Rapport de contrôle d'installations électriques à basse et à très basse tension

RÉF. 88/2026/60499/D01:1

DATE DU CONTRÔLE 23/03/2026 (09:15 - 10:00) AGENT VISITEUR Philippe Da Silva
ADRESSE DU CONTRÔLE Jan Lindtsstraat 14 - 1560 Overijse TYPE DE CONTRÔLE Visite de contrôle (6.5.)

CONCLUSION : NON CONFORME

Schéma(s) unifilaire(s) de l'installation

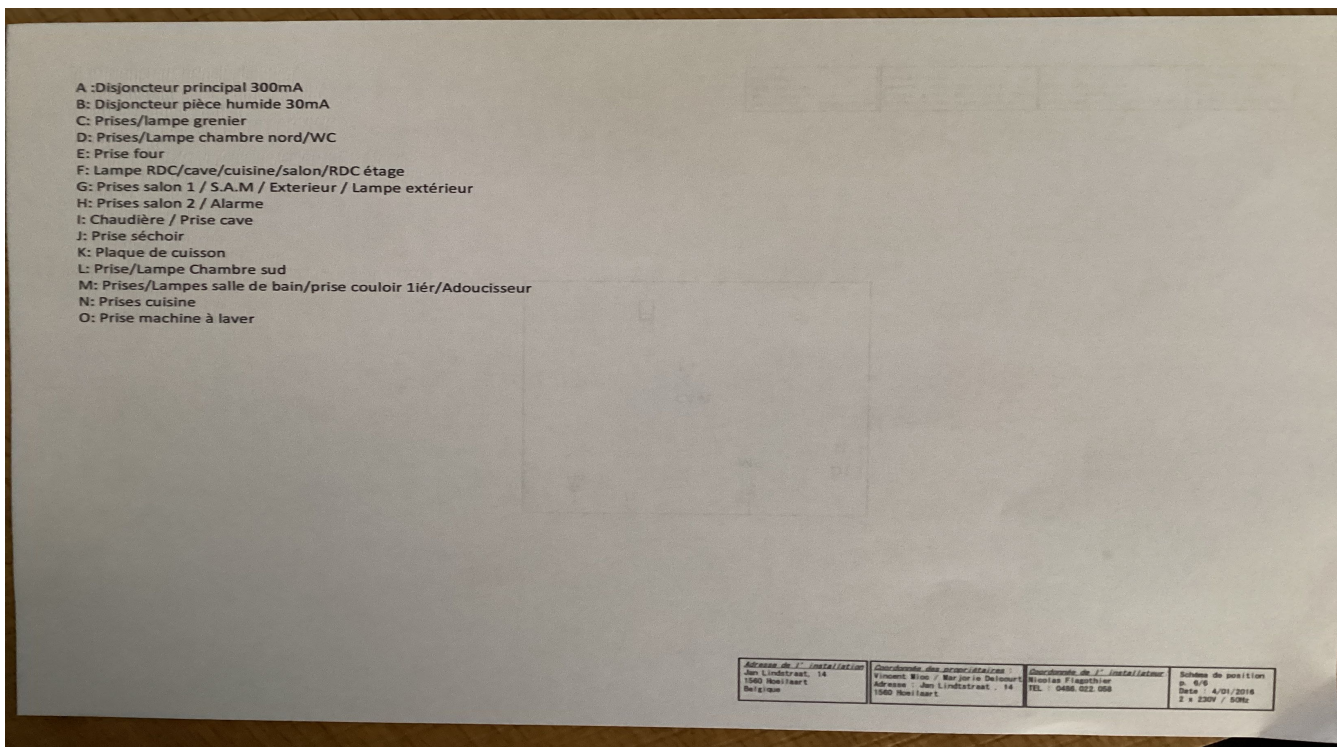
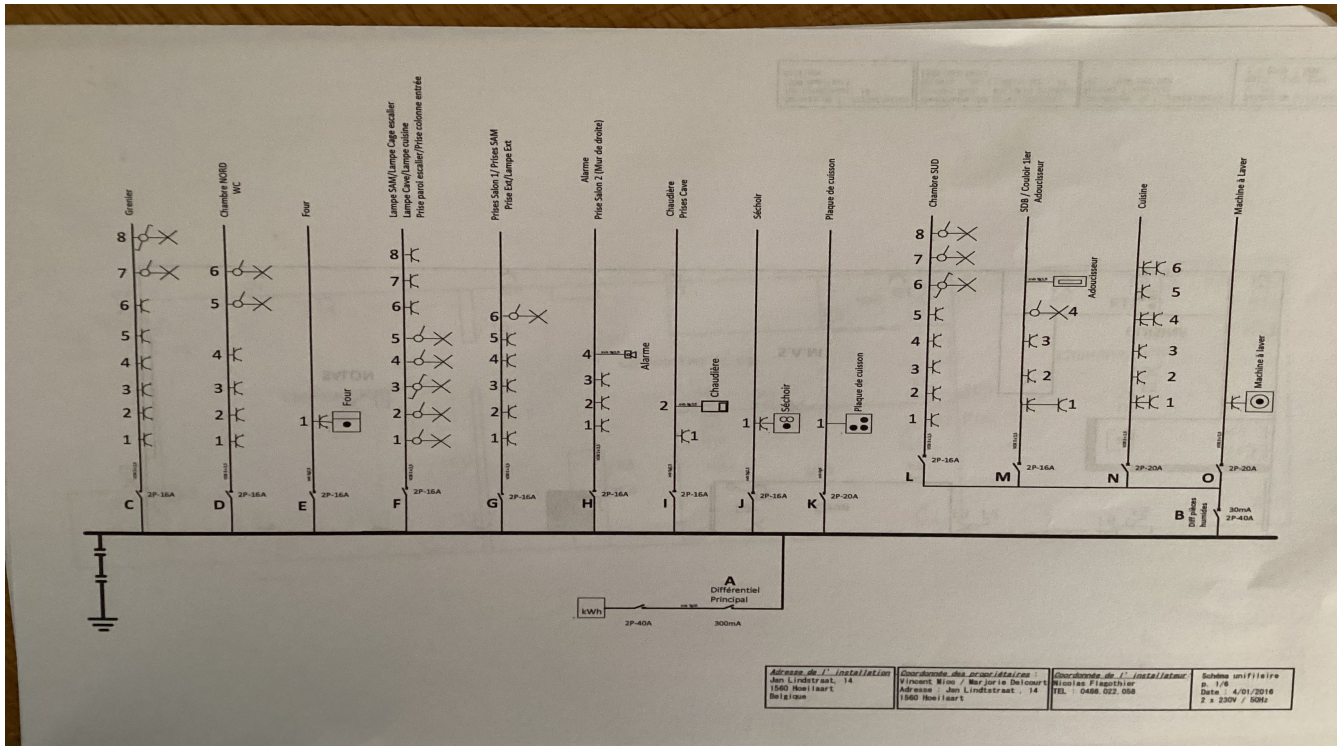
- Les schémas unifilaires et plans de position ne correspondent pas à la réalité. - 3.1.2.;6.4.6.;6.5.7.;9.1.2.
- Des circuits alimentant des machines à laver/séchoir/lave-vaisselle ne sont pas subordonnés à un dispositif différentiel à haute ou très haute sensibilité. - 4.2.4.3.b

- La correspondance entre les repérages sur le tableau et les schémas n'est pas réalisée correctement. - 3.1.2.;6.4.6.;6.5.7.;9.1.2.
- Les circuits, les appareils de coupure et/ou les dispositifs de protection ne sont pas repérés de manière claire et visible. - 3.1.3.

- Les plans et schémas seront à adapter en fonction des travaux de mise en conformité qui seront réalisés.
- L'habitation étant meublée, il se peut que tout n'a pu être vérifié.
- Lors d'une rénovation de l'installation électrique, les dérogations pourraient ne plus être appliquées.
- Les schémas unifilaires et plans de position doivent renseigner l'adresse de l'installation, les coordonnées du responsable des travaux et du propriétaire. Ces derniers devront signer et dater ces schémas.
- Il faut prévoir les accessoires de scellée du dispositif différentiel de tête.
